datum	26 september-2023; gewijzigd 3 november 2023
kenmerk	50261100_04bf_qsc_0001
project	Gouda, Yuverta - revitalisatie huisvesting
opdrachtgever	Stichting Yuverta
beh. door	Mevrouw Ing. Karin van Buuren

quicksan | BB 2012

In opdracht van Stichting Yuverta een quickscan uitgevoerd voor Yuverta - revitalisatie huisvesting te Gouda. Het plan is gescand op knelpunten. In deze notitie worden per onderdeel de knelpunten weergegeven.

brandcompartimentering bestaand - bg -

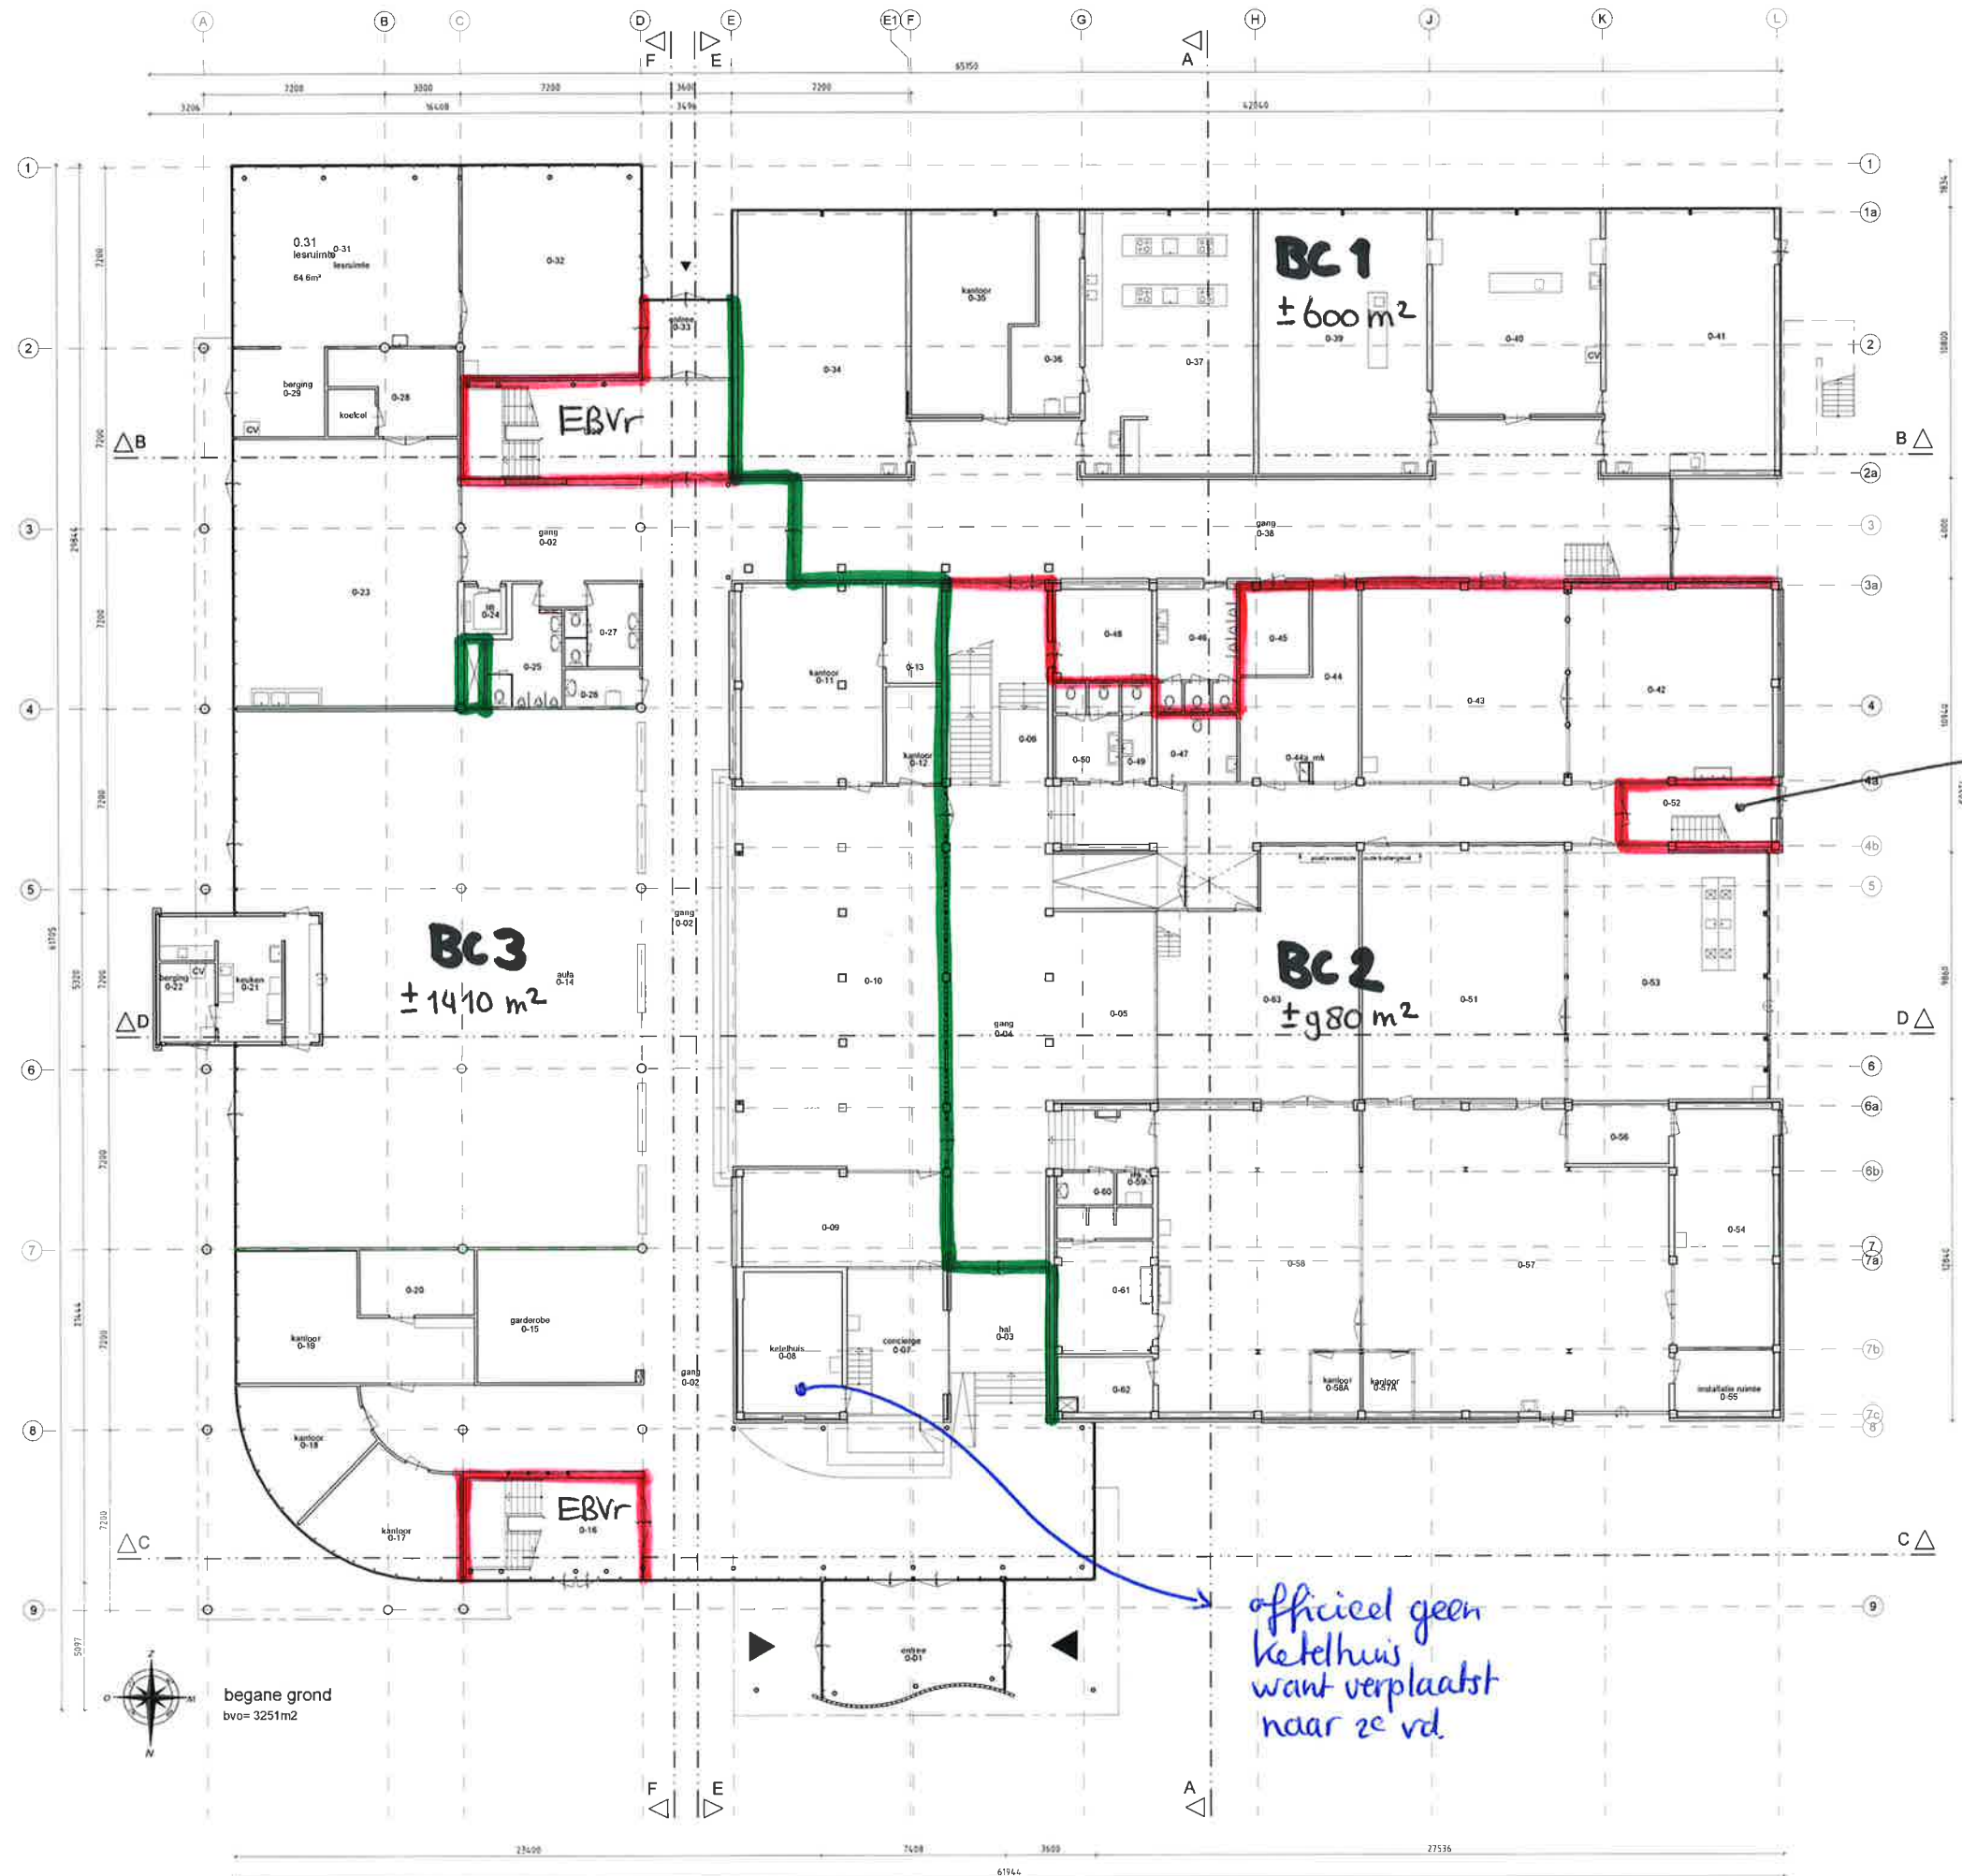
- In de bijlage is de bestaande (sub)brandcompartimentering en extra beschermde vluchtroutes weergegeven, conform de brandveiligheidsscan van Peutz. Hierin zijn brandscheidingen met een WBDBO van 30 en 60 minuten weergegeven en zijn scheidingen tussen subbrandcompartimenten met een WBDBO van 20 minuten aanwezig. Dit is de basis voor de verbouw.

brand compartimentering nieuw - bg -

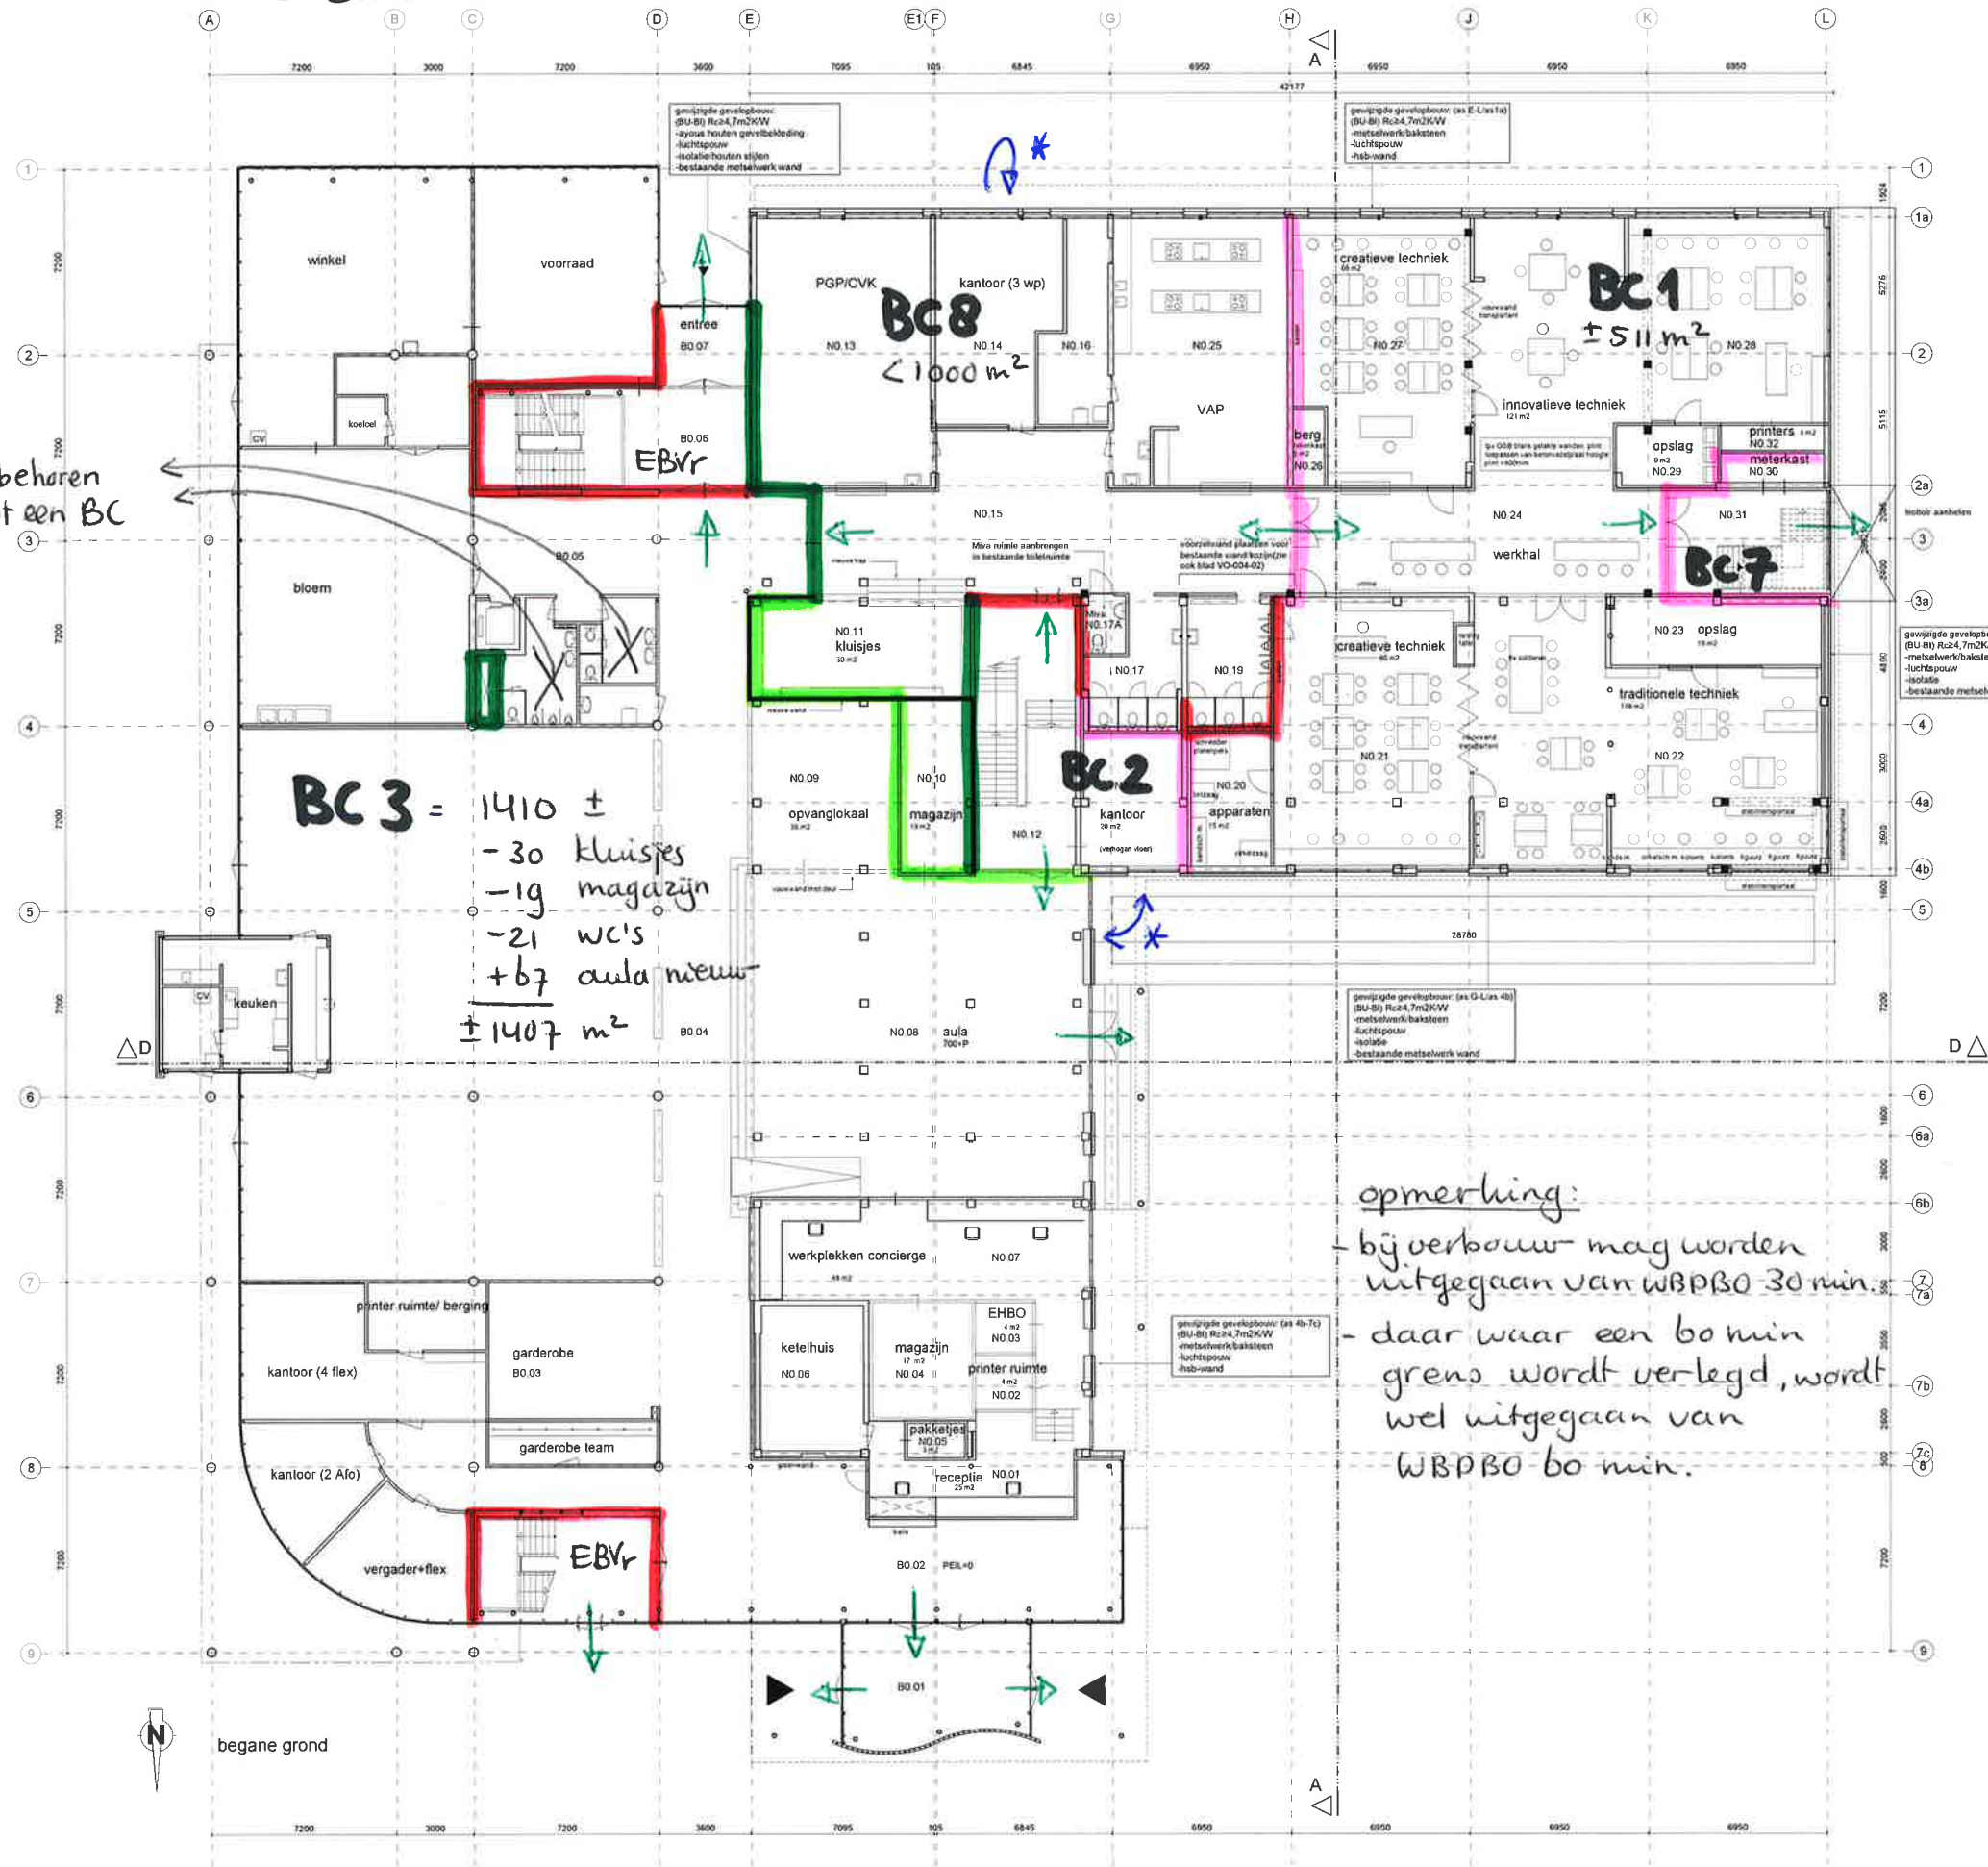
- In het gebouw is op diverse plaatsen een risico op brandoverslag tussen gevelopeningen van naastgelegen of boven elkaar gelegen brandcompartimenten aanwezig (zie aantekeningen in de plattegrond) en tussen het dak van de aula-uitbreiding en de opgaande gevel. Het kan mogelijk zijn dat gevelopeningen (kozijn inclusief beglazing) of het dak 30 minuten brandwerend moeten worden uitgevoerd. Het risico op brandoverslag kan in een volgende fase nader bekeken worden.

opmerking:
- bij verbouw mag worden
uitgegaan van WBPBO 30 min.
- daar waar een 60 min
grens wordt verlegd, wordt
wel uitgegaan van
WBPBO 60 min.

omschrijving
plattegrond, aanzichten en doorsnede praktijkgebouw

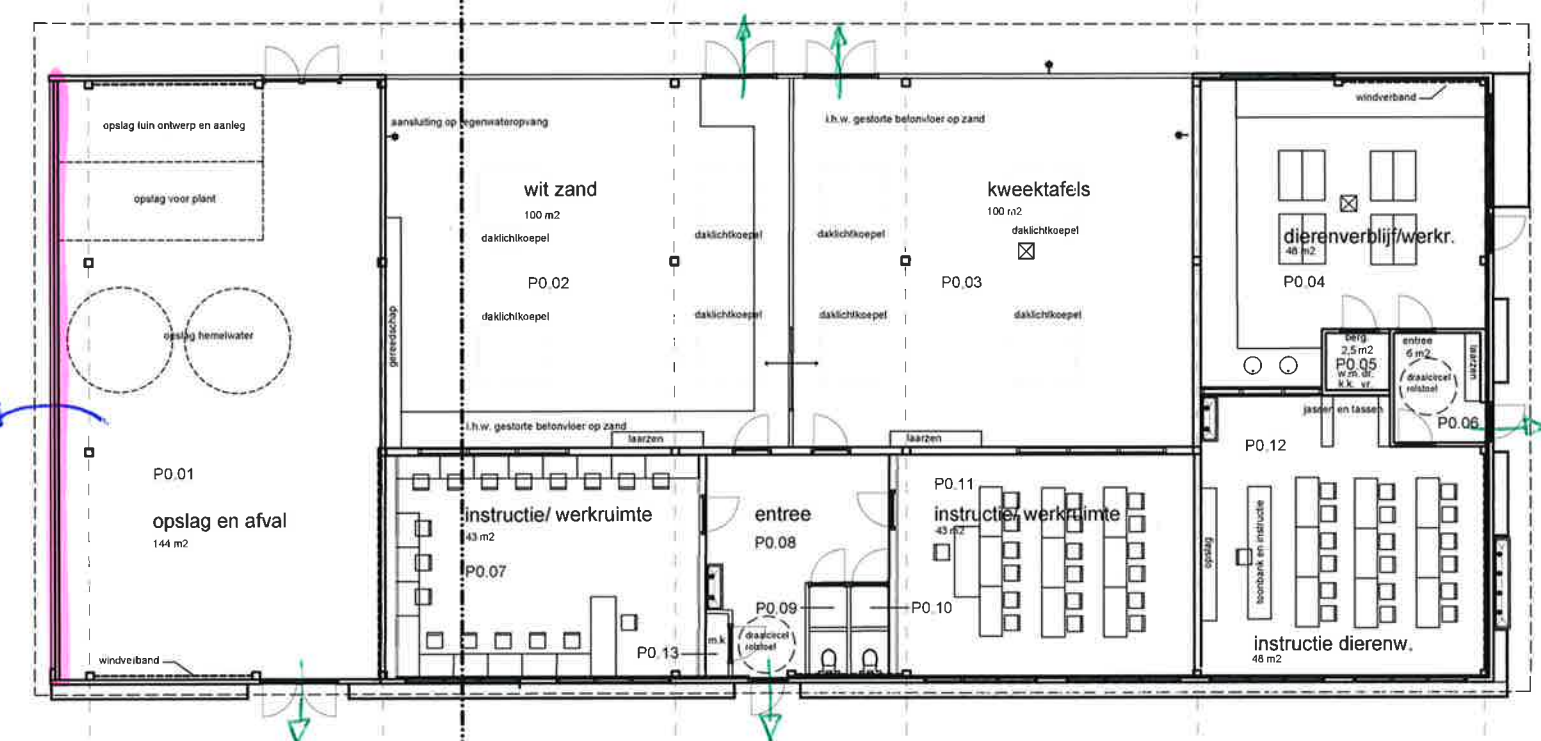
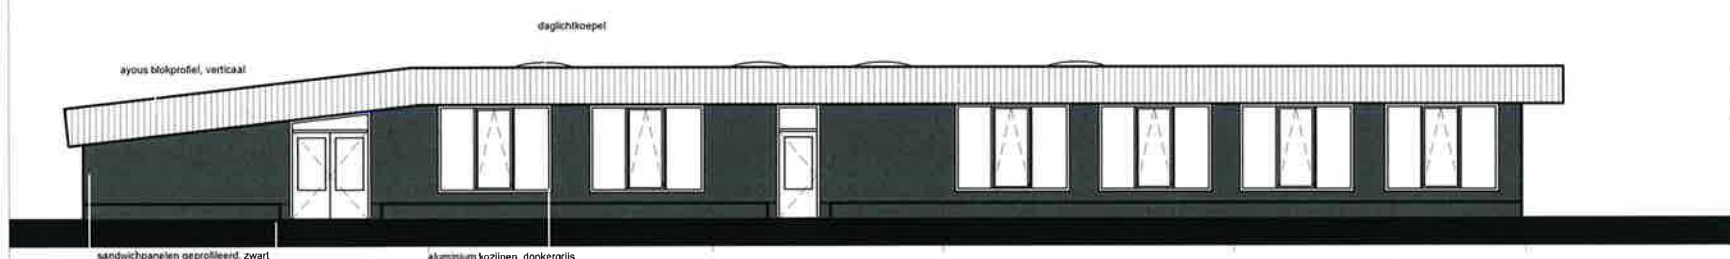
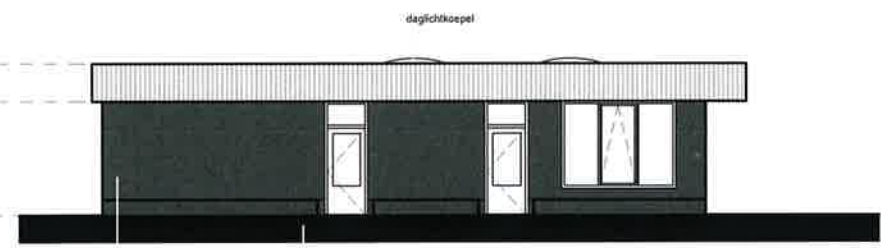
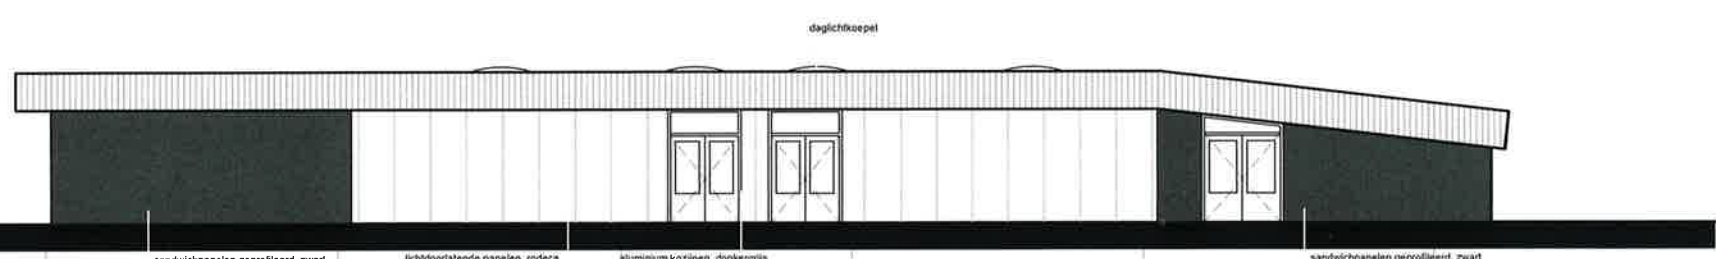
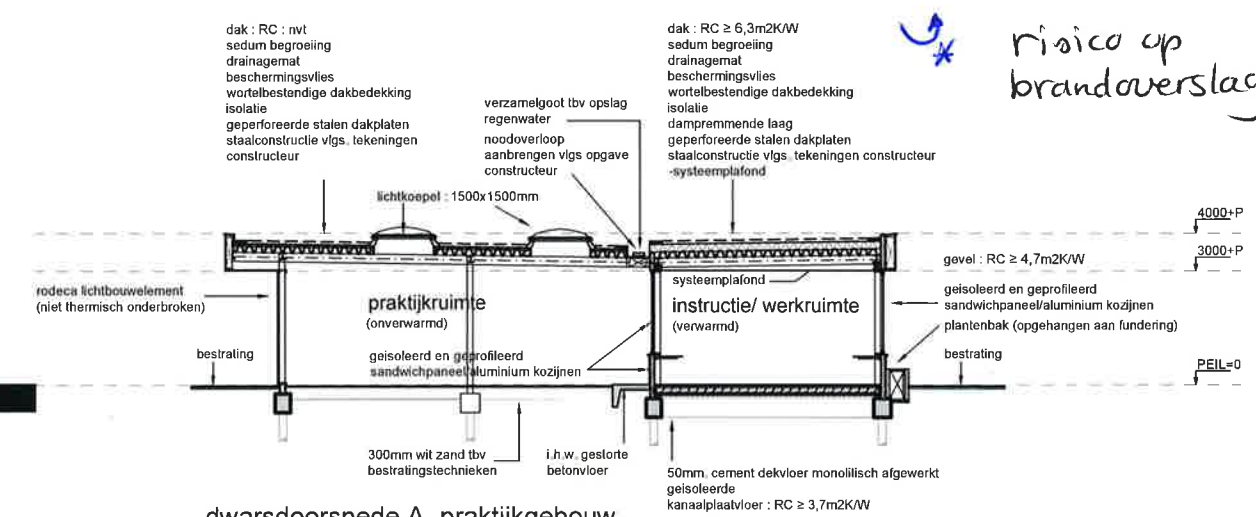
- Er zijn geen aanvullende eisen gesteld de weerstand tegen rookdoorgang.
- Er is geen risico op brandoverslag tussen gevelopeningen van het gebouw zelf, maar er is wel een risico op brandoverslag richting een aangrenzend perceel, waarbij moet worden uitgegaan van een identiek maar spiegelsymmetrisch ten opzichte van de perceelsgrens gelegen gebouw. Aangezien de oostgevel van de ruimte opslag/afval op een afstand van circa 1,5 m van de perceelsgrens ligt, moet deze gevel (inclusief gevelopeningen) minimaal 30 minuten brandwerend worden uitgevoerd.
